REGIONE LIGURIA

Settore Ecosistema Costiero e Acque

Oggetto**:** **S935** – Art. 19 D.Lgs. 152/2006. Progetto: Parco eolico Merlino. Calice Ligure (SV) Proponente: L. ENERGIA S.r.l. Comunicazione pubblicazione documentazione ex c. 3 art. 19 D. Lgs. 152/2006.*Contributo.*

Figura 5.5 – layout di progetto (stralcio disegno PP.D12)

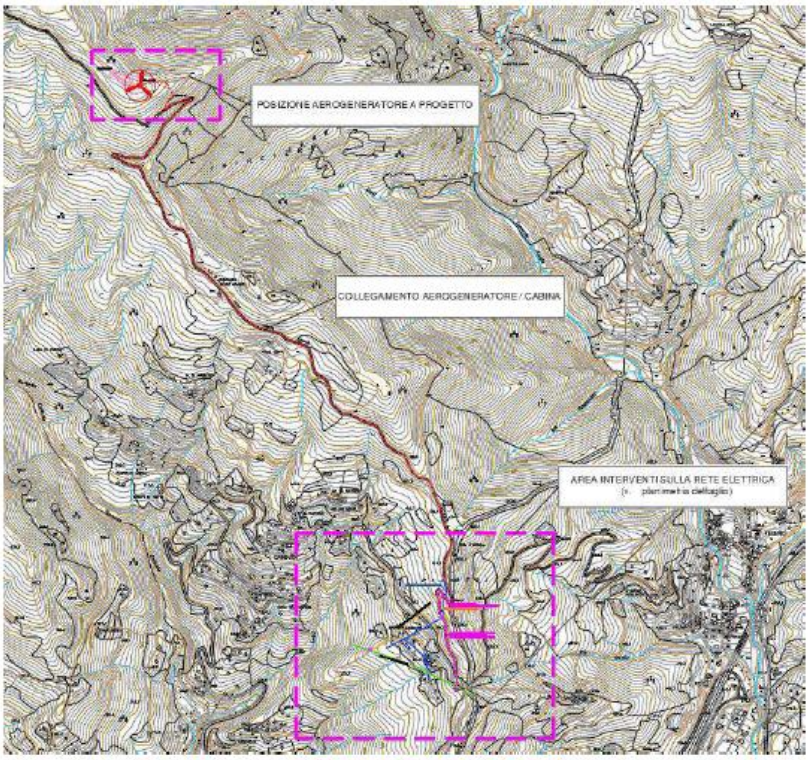
Il progetto prevede inoltre le opere accessorie necessarie al collegamento alla rete MT e pertanto è prevista la realizzazione di collegamenti elettrici e della cabina di consegna. Nella documentazione visionata viene specificato che i cavidotti si sviluppano tutti su strada di crinale e non attraversano corsi d'acqua demaniali.

Nell'immagine che segue, tratta dallo SPA, sono rappresentate le diverse aree di intervento, quella relativa all'installazione dell'aerogeneratore e quelle relative ad interventi sulle cabine elettriche e/o cavidotto.

Fig. A Localizzazione aree di intervento rispetto ai corpi idrici superficiali e sotterranei individuati nel vigente PTA con evidenza delle concessioni di derivazione come da Database regionale alla data del 14/02/2023

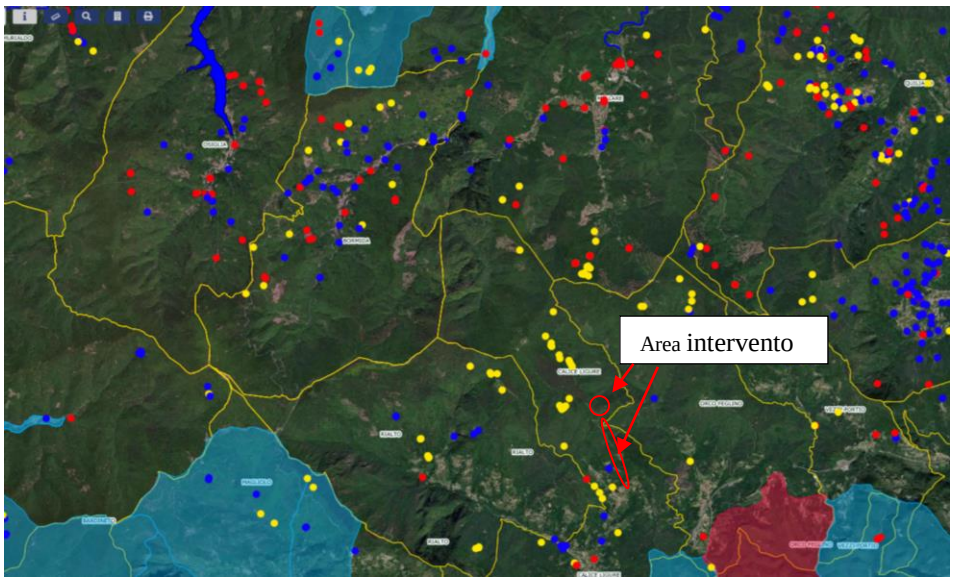
Dal punto di vista della compatibilità col Piano regionale di Tutela delle Acque-PTA ad oggi vigente (aggiornamento di cui alla DCR n. 11/2016) le zone di intervento non interessano direttamente alcun corpo idrico significativo individuato nello stesso PTA, né superficiale, né sotterraneo.

Non risultano inoltre, alla data del 10/05/2023, sulla base del database regionale, derivazioni concessionate o in istruttoria nelle zone interessate dal progetto. Nella figura A sottostante si riporta la rappresentazione cartografica delle zone in oggetto rispetto ai corpi idrici tipizzati nel PTA e alle concessioni di derivazione disponibili da database regionale.

Stante tutto quanto sopra rappresentato l'intervento non è in contrasto con gli obiettivi e le norme del vigente Piano regionale di Tutela delle Acque.
Sebbene non risulti dalla banca dati regionale delle derivazioni che vi siano interferenze dirette con derivazioni ad uso potabile, si prescrive comunque, durante la fase di cantiere, di osservare ogni cautela al fine di non compromettere le derivazioni in essere, tenendo presente in particolare i disposti dell'art. 94 del D.lgs. 152/06 e dell'art. 21 delle Norme di attuazione del Piano regionale di Tutela delle Acque di cui alla DCR 11/2016.
